整理番号		サービスキャンペーン開始日	令和2年8月20日
不具合の内容	前席センターコンソールに取り付けられたムードライトにおいて、製造公差が不適切なため、本来の設計より長くなっているものがある。		
改善の内容	全車両、センターコンソールのムードライトの上端部を点検し、規定よりも長いものについては、長さを調整する。		
自動車使用者等に周知させるための処置	ダイレクトメール、電話、訪問により通知する。

## 改善箇所説明図

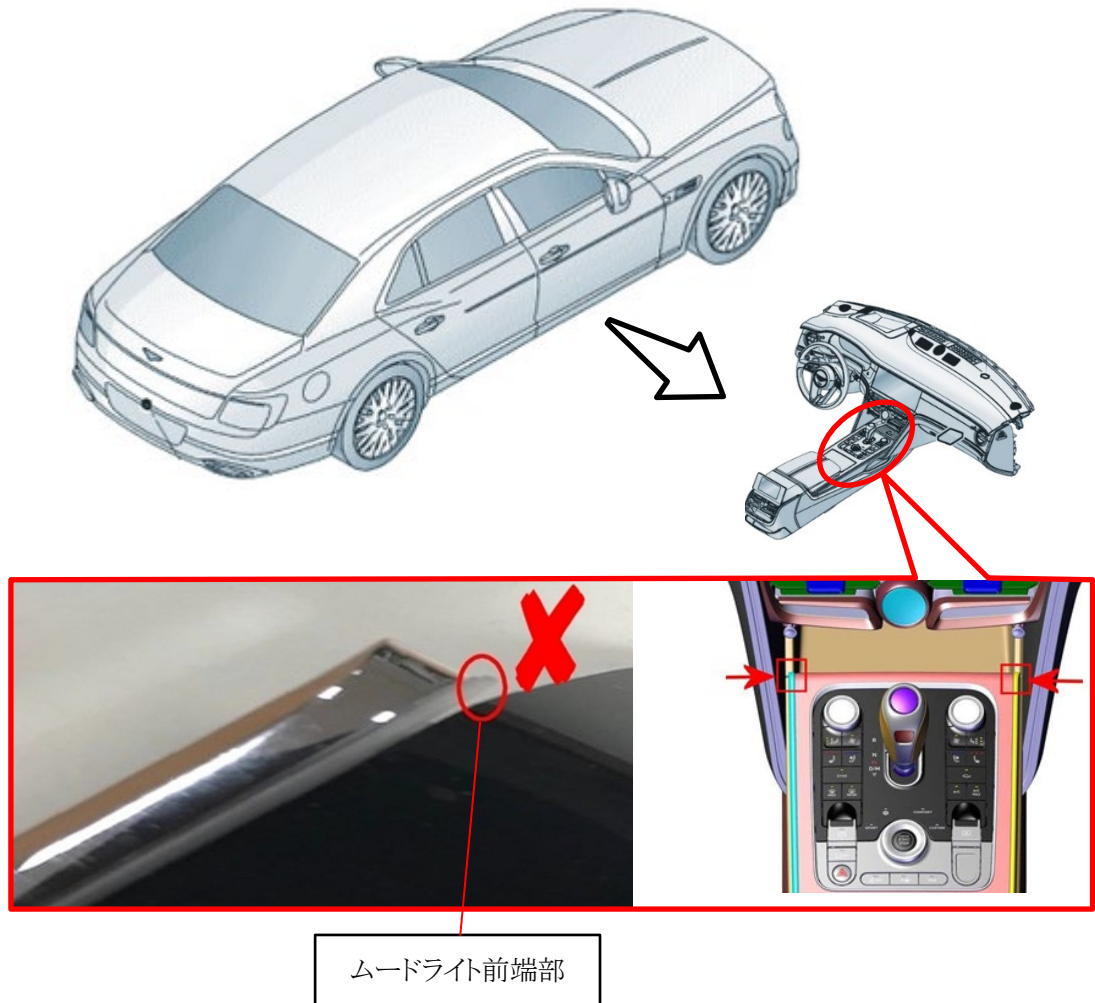
### 不具合の内容

前席センターコンソールに取り付けられたムードライトにおいて、製造公差が不適切なため、本来の設計より長くなっているものがある。

### 改善の内容

全車両、センターコンソールのムードライトの上端部を点検し、規定よりも長いものについては、長さを調整する。

ステアリングコラム調整スイッチのケース上に黄色のペイントを行い識別とする。
